LED表示灯 (KHE-36F/H形) 変更のお知らせ

【対象製品】 LED表示灯
KHE-36F/H形 全機種

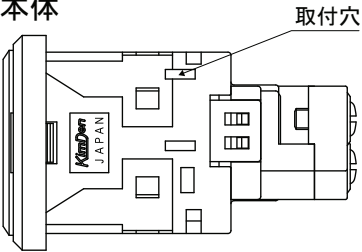
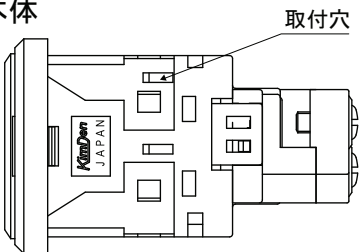
さて、この程LED表示灯 (KHE-36F/H形) の取付金具と本体を変更致します。

この変更は、表示灯を筐体パネル取付時における安定性向上のためです。

【変更理由】 筐体パネル取付時における安定性向上のため
これにより、取付金具形式がCA-13形からCA-14形になります。

変更前	変更後
<p>●取付金具</p> <p>CA-13形</p>  <p>爪</p>	<p>●取付金具</p> <p>CA-14形</p>  <p>爪</p> <p>取付金具の爪部位置をパネル側に移動。</p>
<p>●表示灯本体</p>  <p>取付穴</p>	<p>●表示灯本体</p>  <p>取付穴</p> <p>表示灯本体の金具取付穴位置をパネル側に移動。</p>

【注意事項】 新旧単品部品を組み合わせでの使用はできません。
